## A metà maggio le casse per l'ALE 840

E' prevista per metà maggio la consegna delle casse sostitutive per l'elettromotrice ALe 840 di ViTrains articolo 1037, che presentano il tetto ruotato di 180° rispetto all'originale.

**1.** Particolare della nuova carrozzeria per l'ALE 840.010 di ViTrains. Oltre al corretto posizionamento del tetto, risalta il pantografo adesso più basso sull'imperiale. (Foto David Campione, 7 marzo 2010)

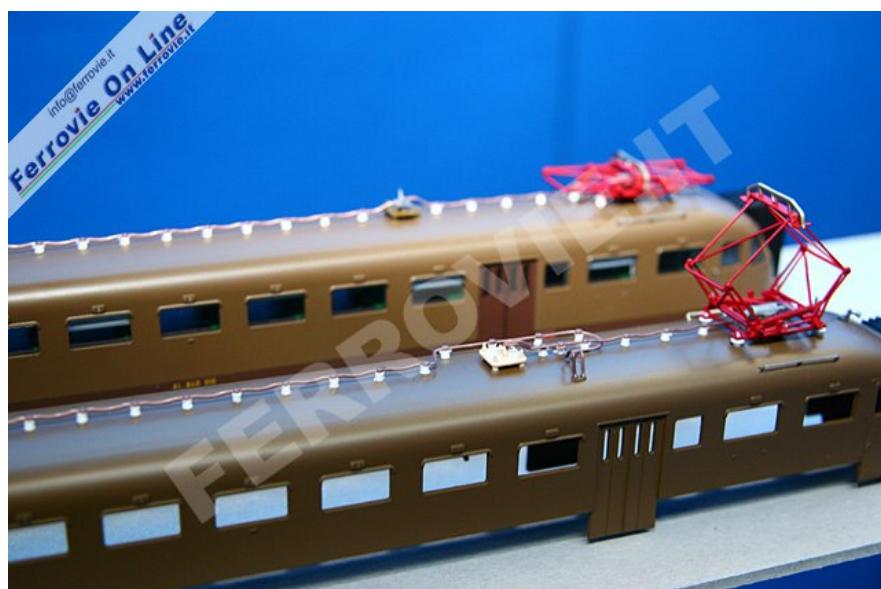
La nuova carrozzeria includerà anche dei miglioramenti, come l'abbassamento dei pantografi sul tetto ottenuto mediante la sistemazione degli isolatori e la "chiusura" della cassa sul telaio che sull'originale presenta una fastidiosa ed irreale fessura.
